九州電力株式会社玄海原子力発電所原
子炉設置変更許可申請(1 号、2 号、3
号及び 4 号原子炉施設の変更) の概要

平成 11 年 10 月

添付書類一部補正の概要（平成 11 年 9 月 30 日付）

第 1 図 原子炉容器上部ふたの新旧比較

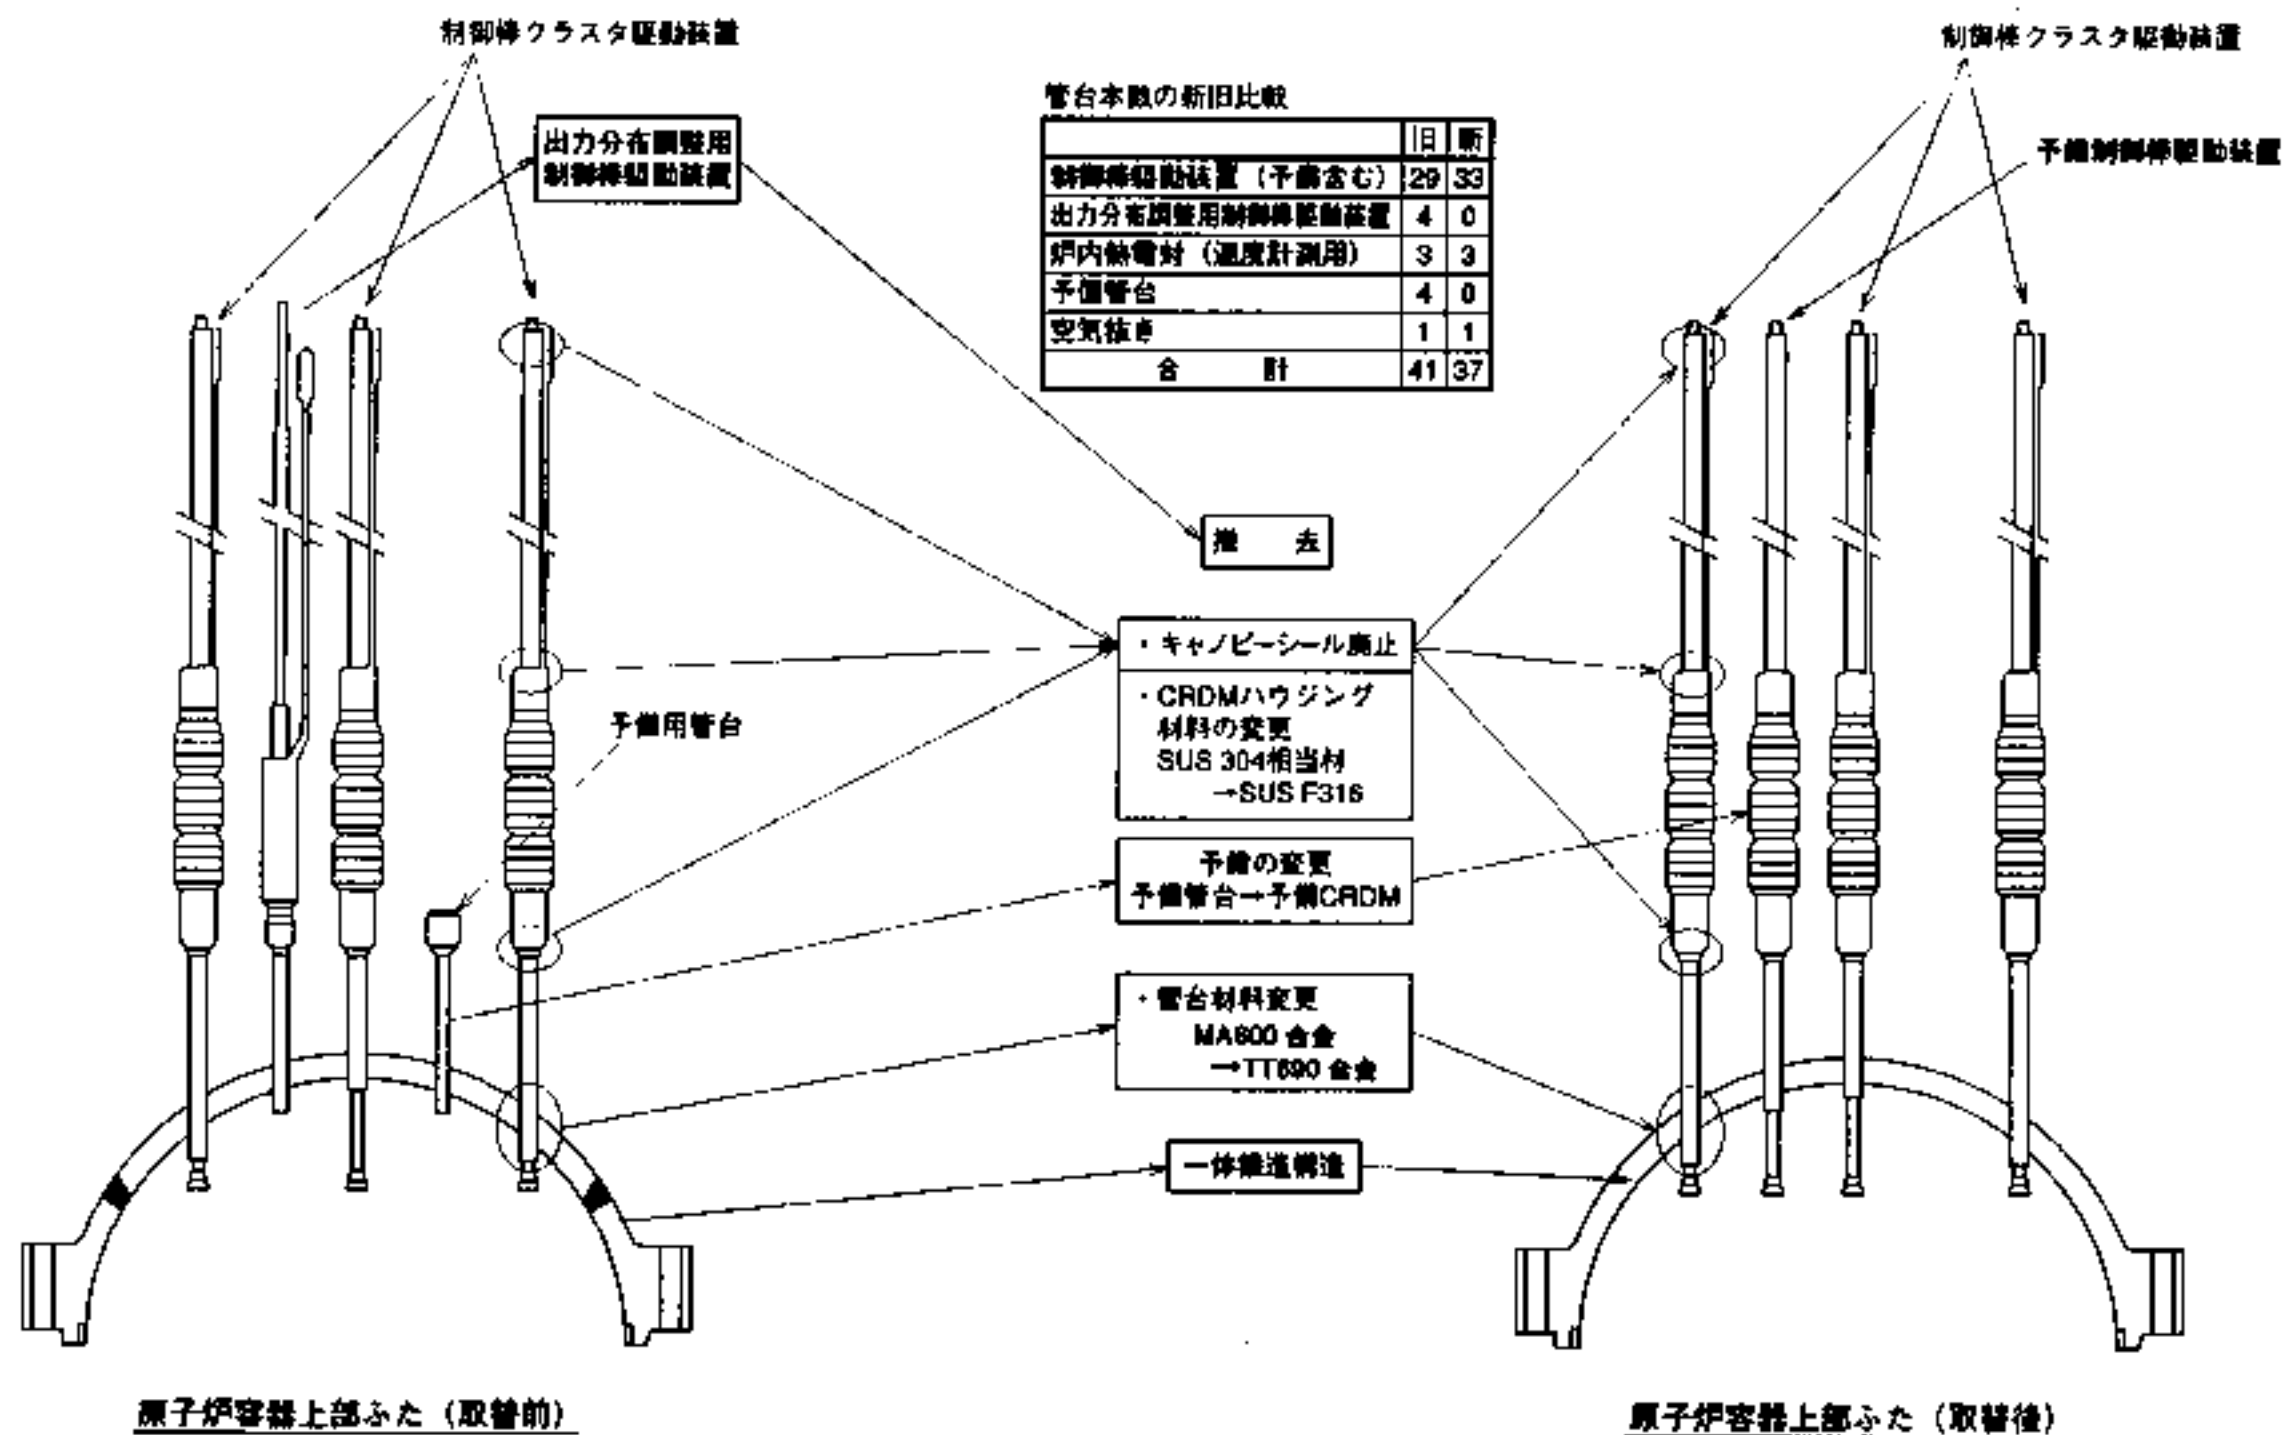
今回、1号炉及び2号炉の原子炉容器上部ふたの取替えに際し、出力分布調整用制御棒クラスタ駆動装置を設けていない原子炉容器上部ふたを設置するため、出力分布調整用制御棒クラスタ駆動装置に係る記載を削除する。

原子炉容器上部ふたの取替前後の比較を第1図に示す。

第2図 現蒸気発生器と取替用蒸気発生器の比較

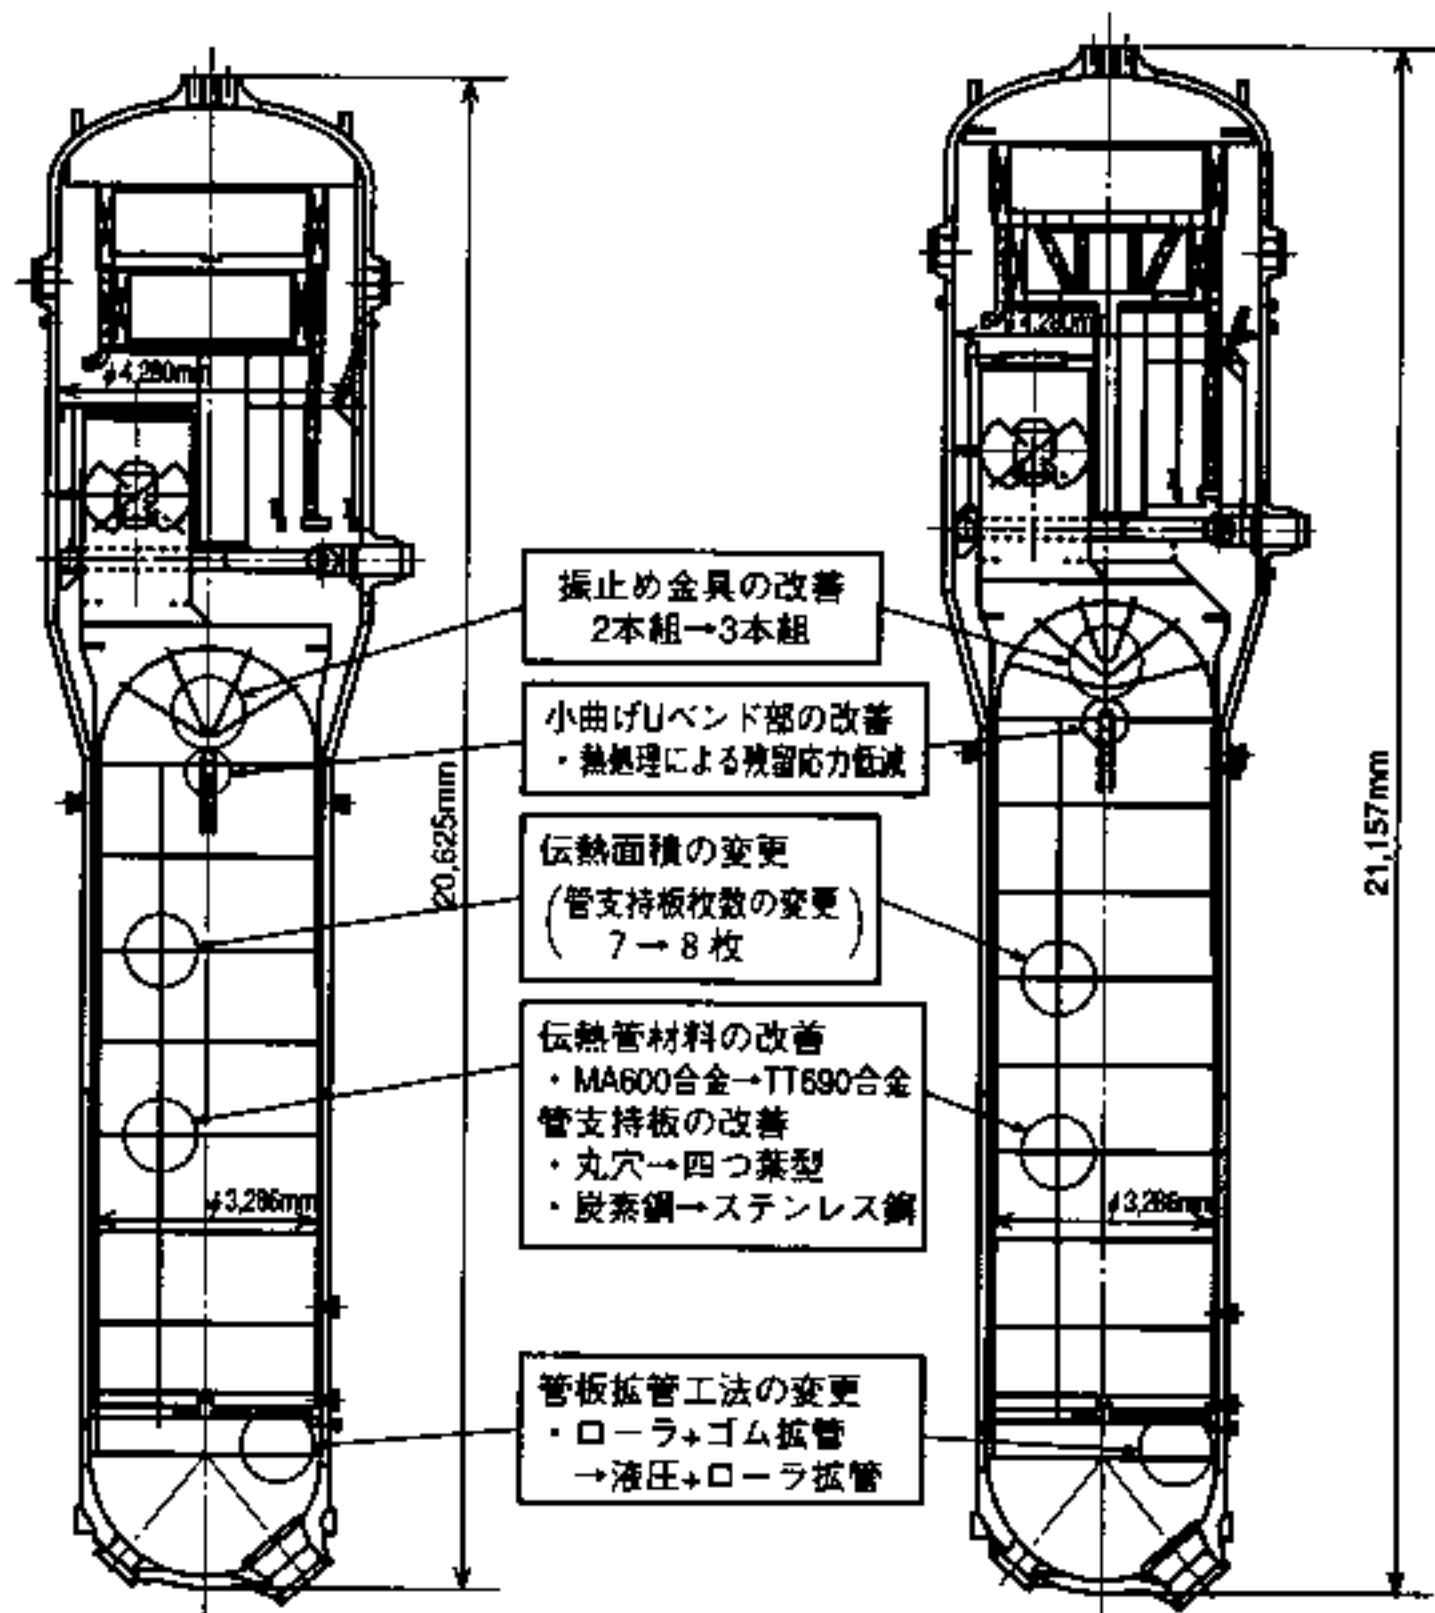
2号炉の蒸気発生器については、一部の伝熱管の管板拉管部に損傷が発見され、今後同様な損傷が認められる可能性が否定できず、このままでは補修作業に伴う被ばくの増大、定期検査期間の増大による稼働率の低下が考えられることから、蒸気発生器を取り替えることとする。

蒸気発生器の取替前後の比較を第2図に示す。

現蒸気発生器 (51M型)

取替用蒸気発生器 (54F型)

第3図 蒸気発生器保管庫の設置場所

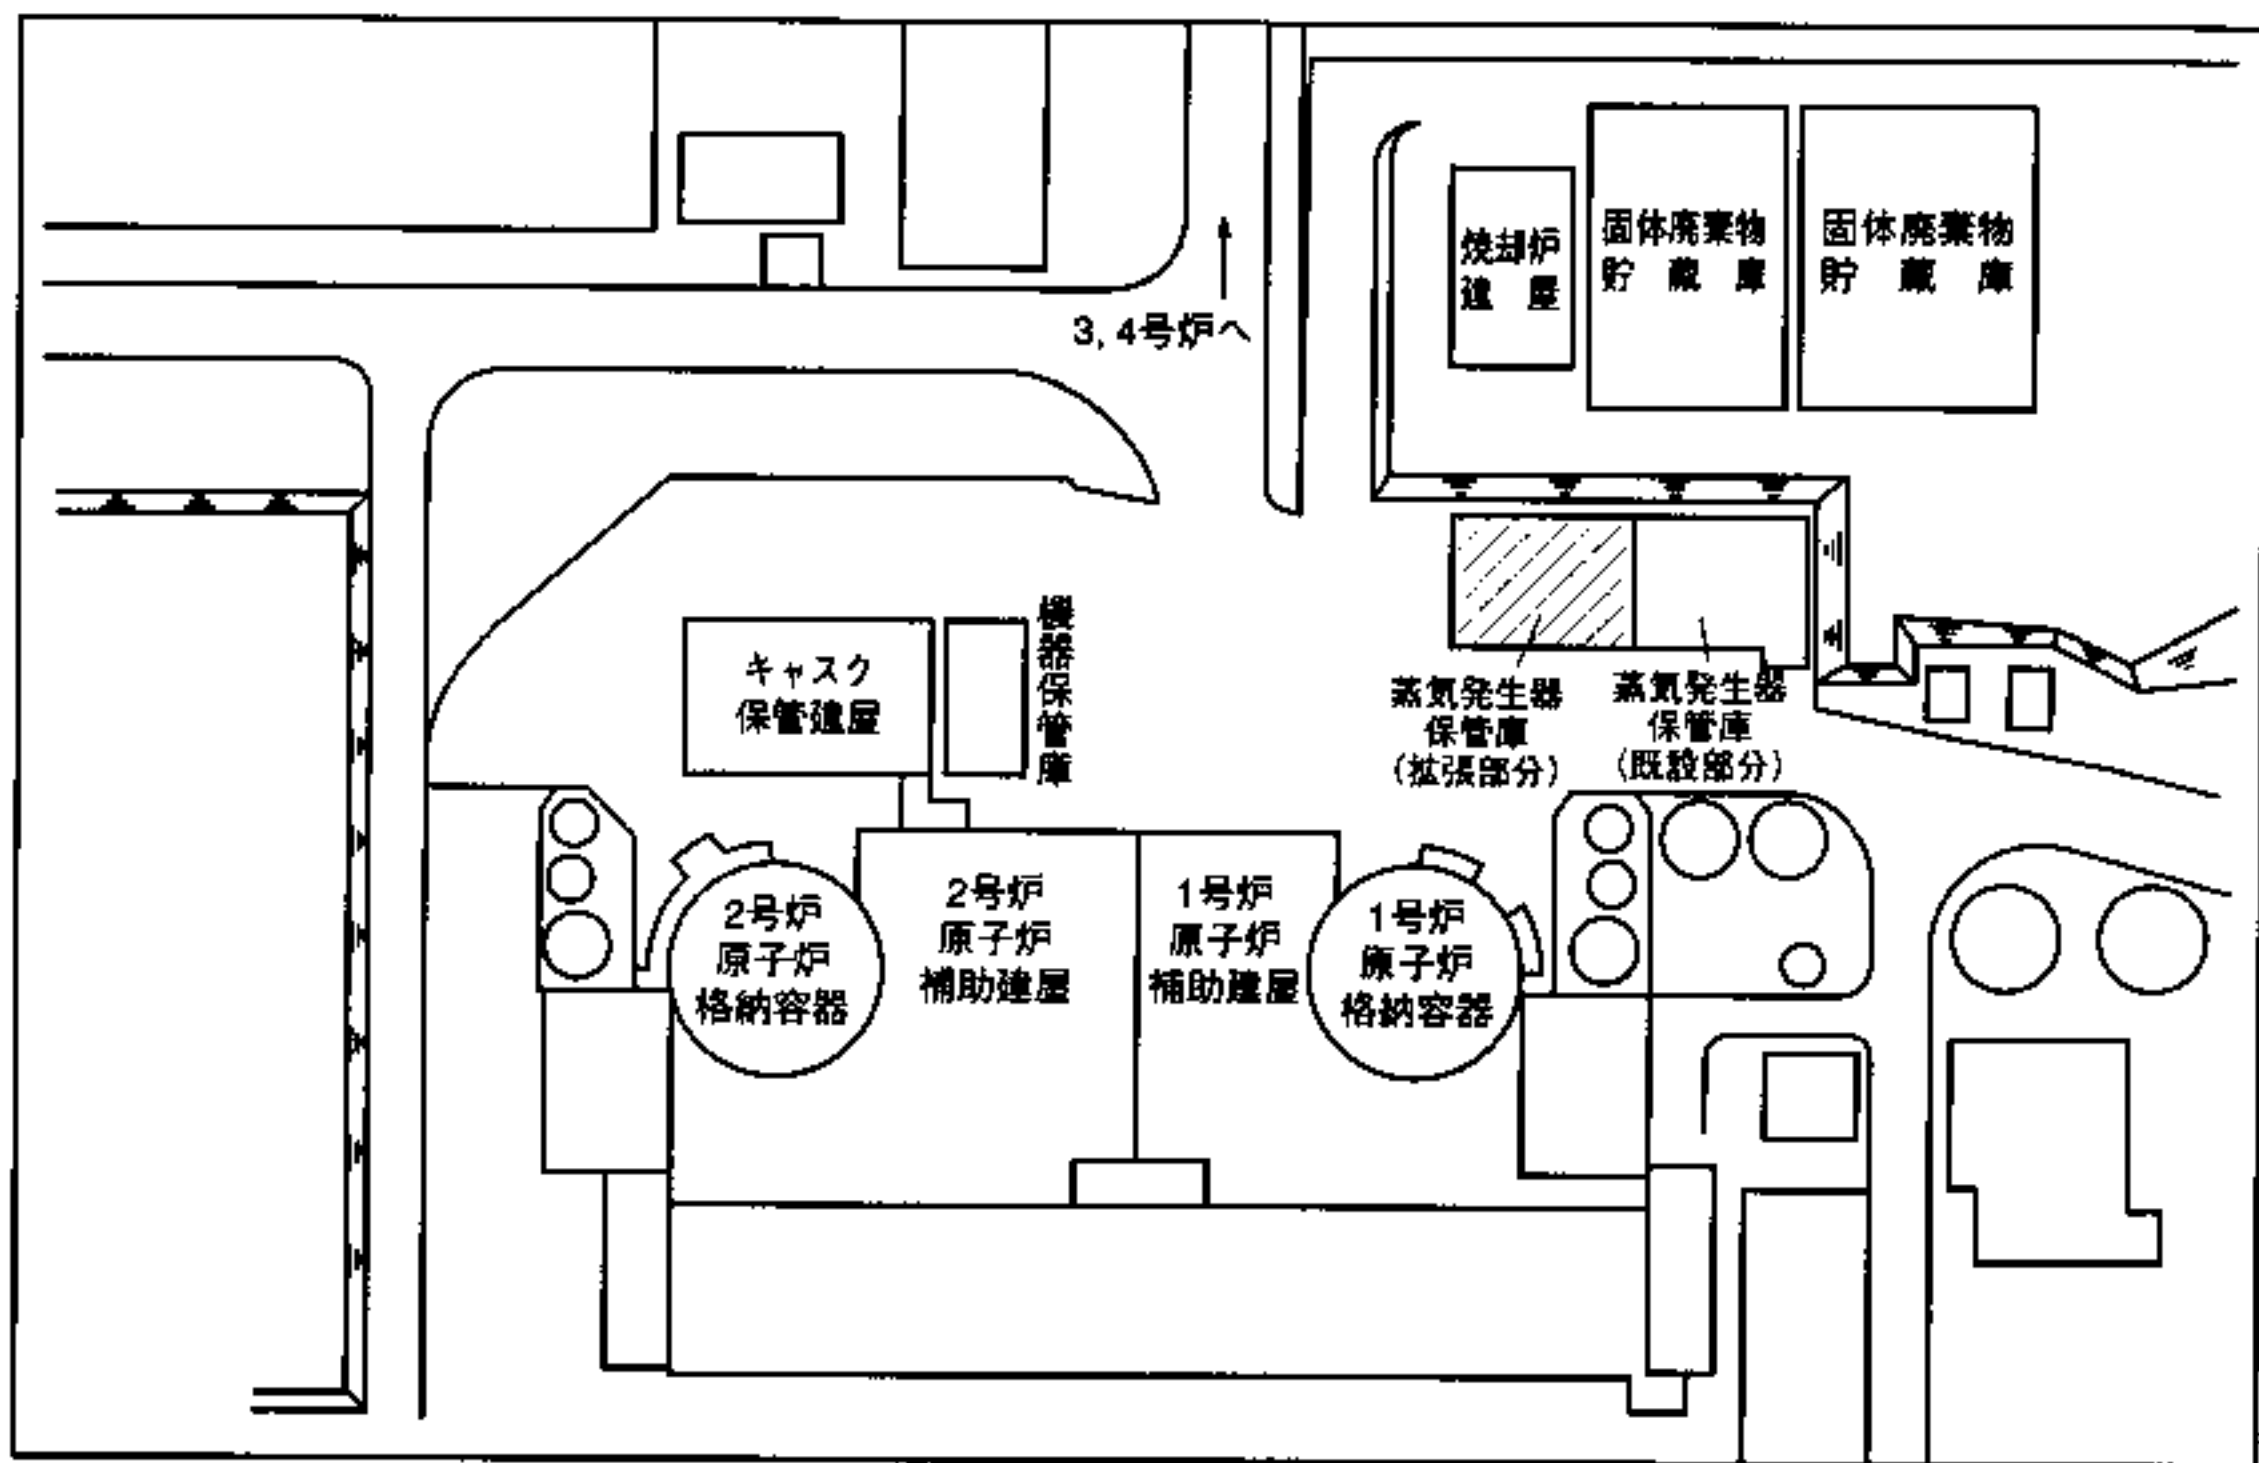
1号炉及び2号炉の原子炉容器上部ふたの取替え並びに2号炉の蒸気発生器の取替えに際し、取り外した原子炉上部ふた及び蒸気発生器等を1号炉蒸気発生器保管庫に貯蔵するため、既設の1号炉蒸気発生器保管庫(面積約600m²)を拡張し貯蔵保管能力を向上させる(拡張後面積約1,200m²)とともに、同保管庫を1号炉及び2号炉共用とするよう保管対象物の記載を変更する。

変更後の蒸気発生器保管庫の設置場所及び保管庫内配置を第3、4図に示す。
